Die im Rahmen der Behördenbeteiligung nach § 4 Abs. 2 BauGB (vom 03.12.2024 bis 17.01.2025) und Öffentlichkeitsbeteiligung nach § 3 Abs. 2 BauGB (vom 03.12.2024 bis 17.01.2025) eingegangenen Stellungnahmen sind im nachfolgenden Abwägungsbericht vollständig enthalten. Soweit sie berücksichtigt werden, sind sie – wie im Bericht dargelegt – in den Bebauungsplanentwurf eingeflossen.

7. Regierungspräsidium Tübingen Postfach 26 66 72016 Tübingen Vom 16.01.2025	
A. Allgemeine Angaben Stadt Friedrichshafen ☐ Flächennutzungsplan ☒ Bebauungsplan Nr. 746/2 „Lachenäcker Erweiterung Ost, 2. Änderung“ ☐ Satzung über den Vorhaben- und Erschließungsplan ☐ sonstige Satzung B. Stellungnahme ☐ Keine Anregungen oder Bedenken. ☒ Fachliche Stellungnahme siehe Seite 2. 1. Belange der Raumordnung / Bauleitplanung Keine Bedenken oder Anregungen. 2. Belange des Straßenwesens Das Plangebiet befindet sich innerhalb der straßenrechtlichen Ortsdurchfahrt von Friedrichshafen, Kluftern an der L 328B (Markdorfer Straße). Die Baulast an der Landesstraße obliegt hier der Stadt Friedrichshafen. Straßenrechtliche Entscheidungen sind in eigener Zuständigkeit zu treffen. Die Verkehrssicherheitsaspekte sind mit der Verk

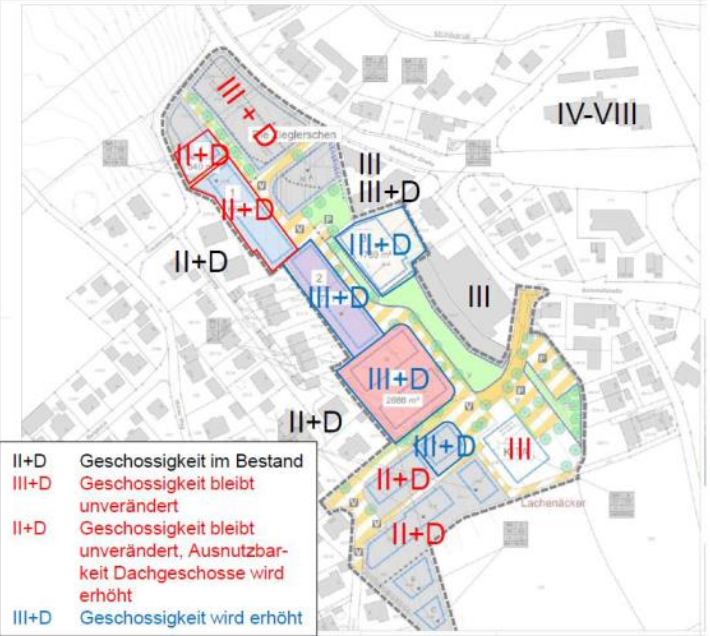
Eingegangene Stellungnahmen	Stellungnahme der Verwaltung / des Planers
Weiterhin möchte ich noch auf die aktuelle Prüfung des Artenschutzes hinweisen. Ich möchte Sie bitten uns hierzu nach Prüfung zu informieren.	wird, wird erst Wasser erhalten, wenn die Bebauung erstellt ist (Dachwasser, Oberflächenwasser Grundstück). Das Straßenwasser kann derzeit auch noch nicht gänzlich über die Straßenabläufe aufgenommen werden, da im Baugebiet die Asphaltdecke noch nicht erstellt wurde. Diese wird i.d.R. erst aufgebracht, wenn die Bebauung erfolgt ist, da die Fahrbahndecke sonst von den Baufahrzeugen beschädigt werden würde und da die Stadtwerke ihre Leitungen erst im Zuge der Bebauung an ihre Versorgungsleitungen im Baugebiet anschließen und somit in den Asphalt eingreifen. Momentan ist die Deckschicht 3 cm tiefer als der Straßenablauf und das meiste Wasser kann noch nicht über die Straßenabläufe abgeleitet werden. Nachträglichen Drainagen wurden in Abstimmung mit der Unteren Wasserbehörde im Landratsamt angebracht, um den unterirdischen Wasserzufluss zum Retentionsbecken zu unterbinden. Das Wasser unterspült sonst Straßenoberbau, Kanalgraben und Retentionsbecken. Nach finaler Herstellung der Erschließung wird das System funktionieren. Im Rahmen der Entwässerungsplanung erfolgte eine Abstimmung mit den Ergebnissen der Starkregenereigniskartierung. Auf Basis der Ergebnisse wurde die Straßenplanung entsprechend angepasst. Insbesondere wurde ein Tiefpunkt südlich des Gewerbeparks Kluftern im Bereich der Parkplatzflächen eingeplant. Bei Starkregen kann das Regenwasser an dieser Stelle in Richtung Süden über den Parkplatz abfließen und schadlos abgeleitet werden. Die Retention ist mit einem Freibord von 50 cm ausgestattet, wodurch noch weitere Wassermengen aufgenommen werden können. Darüber hinaus ist die Entwässerung eines zu bebauenden Grundstückes im Rahmen der Objektplanung zu konkretisieren, § 14 Abs. 2 LBO BW bestimmt, dass bauliche Anlagen so beschaffen sein müssen, dass durch Wasser (...) Gefahren oder unzumutbare Belästigungen nicht entstehen. Eine Information in Sachen Artenschutz ist bereits erfolgt. Die Verwaltung hat sich im Rahmen einer Begehung die feuchte Mulde intensiv angesehen. Aufgrund der Jahreszeit war jedoch keine konkrete und plausible Bestandserfassung von möglichen

Eingegangene Stellungnahmen	Stellungnahme der Verwaltung / des Planers
	Amphibienvorkommen möglich. Potentiell wäre ein Vorkommen des Laubfrosches, des Grasfrosches oder der Erdkröte möglich. Es liegen jedoch keine Nachweise vor. In Abstimmung mit der Unteren Naturschutzbehörde wurde folgendes Vorgehen erarbeitet und mittlerweile umgesetzt, um eventuelle Verstöße gegen die Regelungen der § 39 (Allgemeiner Artenschutz) und 44 BNatSchG (besonderer Artenschutz, betrifft den Laubfrosch) auszuschließen: - Anlage eines qualitativ und quantitativ geeigneten Ersatzhabitats, wobei die Notwendigkeit von Straßenquerungen minimiert wird; - Vermeidung des Einwanderns von Amphibien in die Gewässermulde durch einen Amphibienschutzzaun; - Vermeidung von Konflikten durch Vergrämen (regelmäßige Mahd des unbebauten Baugebiets, planes Auffüllen flacher, wasserbestandener Bereiche in Baufeldern); - Das Liegenschaftsamt wird die Brombeeren im Baufeld demnächst roden lassen. Weiterhin werden wir die flachen Stellen im Baugebiet, die sich derzeit mit Wasser füllen, vor Beginn der Amphibienwanderung ebenerdig auffüllen, um zu vermeiden, dass dort ggf. Amphibien ablaichen. Die Stellungnahme wird aus den o.g. Gründen insgesamt zurückgewiesen.

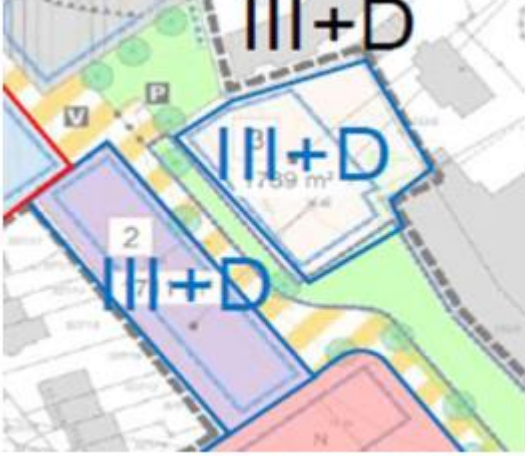
10. Private Stellungnahme Vom 17.01.2025	
1. Änderungsgegenstand Verdichtung Die Entwicklung des Baugebietes Lachenäcker wurde unter Einbeziehung der Öffentlichkeit in den Jahren 2015 bis 2019 entwickelt. Dokumentierte und vom Gemeinderat in diesem Zeitraum mehrfach bekräftigte Rahmenbedingungen und Zielvorgaben bei der Entwicklung des Baugebietes waren u.a. die Punkte - Bezüglich der baulichen Dichte sind überwiegend Formen des individuellen Wohnens vorzusehen. Punktuell, z. B. entlang der Markdorfer Straße, sind auch Mehrfamilienwohnhäuser in der bereits vorhandenen Größenordnung denkbar - Der Stellplatznachweis sollte höher angesetzt werden als nach LBO gefordert (z.B. 1,5 Stellplätze / WE). - Für den Gewerbepark ist eine Stellplatzfläche mit einer Kapazität von ca. 50 Stellplätzen als Ersatz für eine durch die Planung wegfallende Parkfläche zu schaffen.	Wird zur Kenntnis genommen. Zu 1: Eine Änderung der städtebaulichen und bauplanungsrechtlichen Rahmenbedingungen durch den Gemeinderat im Rahmen des rechtlich zulässigen ist stets möglich.

Eingegangene Stellungnahmen	Stellungnahme der Verwaltung / des Planers																																																												
- Es sind ausreichend öffentliche Parkklätze vorzusehen Bei der Vorstellung des Baugebietes im Rahmen der Öffentlichkeitsbeteiligung war im Vorschlag des prämierten Entwurfes im ersten Bauabschnitt eine Schaffung von ca. 130 WE geplant. Das Planungsgebiet erstreckte sich dabei allerdings noch über den Traubenweg hinaus nach Westen und Osten.  <table><tr><th>Fläche</th><th>Bauart</th><th>Bauart</th><th>Bauart</th><th>Fläche</th></tr><tr><td>1.000</td><td>1.000</td><td>1.000</td><td>1.000</td><td>1.000</td></tr><tr><td>1.000</td><td>1.000</td><td>1.000</td><td>1.000</td><td>1.000</td></tr><tr><td>1.000</td><td>1.000</td><td>1.000</td><td>1.000</td><td>1.000</td></tr><tr><td>1.000</td><td>1.000</td><td>1.000</td><td>1.000</td><td>1.000</td></tr><tr><td>1.000</td><td>1.000</td><td>1.000</td><td>1.000</td><td>1.000</td></tr></table> Für den Bereich des jetzigen Bauabschnitt 1 beplanten Gebietes waren im Entwurf meines Wissens ca. 92 WE vorgesehen. Der überarbeitete Siegerentwurf des Architektenwettbewerbes, der auch die Zustimmung der Bevölkerung gefunden hatte, zeigte in 2015 eine dichte und doch noch aufgelockerte Wohnbebauung in vorwiegenden 2 stöckigen Einzelhäusern. Ausgenommen war die erste Baureihe entlang der Markdorfer Straße die in 3-geschossiger Bauweise vorgesehen war.  <table><tr><th>Fläche</th><th>Bauart</th><th>Bauart</th><th>Bauart</th><th>Fläche</th></tr><tr><td>1.000</td><td>1.000</td><td>1.000</td><td>1.000</td><td>1.000</td></tr><tr><td>1.000</td><td>1.000</td><td>1.000</td><td>1.000</td><td>1.000</td></tr><tr><td>1.000</td><td>1.000</td><td>1.000</td><td>1.000</td><td>1.000</td></tr><tr><td>1.000</td><td>1.000</td><td>1.000</td><td>1.000</td><td>1.000</td></tr><tr><td>1.000</td><td>1.000</td><td>1.000</td><td>1.000</td><td>1.000</td></tr></table> Durch die vom Gemeinderat und der städtischen Planung gewünschte Verdichtung der Wohnbebauung und Reduzierung der vorhandenen Verkehrsflächen wurde in 2019 ein Bebauungsplan beschlossen mit Platz für 113 WE. Die ursprünglich geplanten Verkehrsquerschnitte wurden reduziert und als verkehrsberuhigte Zonen definiert.	Fläche	Bauart	Bauart	Bauart	Fläche	1.000	1.000	1.000	1.000	1.000	1.000	1.000	1.000	1.000	1.000	1.000	1.000	1.000	1.000	1.000	1.000	1.000	1.000	1.000	1.000	1.000	1.000	1.000	1.000	1.000	Fläche	Bauart	Bauart	Bauart	Fläche	1.000	1.000	1.000	1.000	1.000	1.000	1.000	1.000	1.000	1.000	1.000	1.000	1.000	1.000	1.000	1.000	1.000	1.000	1.000	1.000	1.000	1.000	1.000	1.000	1.000	Der Begriff Einzelhäuser ist nicht gleichzusetzen mit dem Begriff der Einfamilienhäuser. Bereits im überarbeiteten Siegerentwurf war eine nennenswerte Anzahl an Mehrfamilienhäusern vorgesehen. Die Entwicklung verkehrsberuhigter Bereiche bedeutet fachlich betrachtet eine Verbesserung.
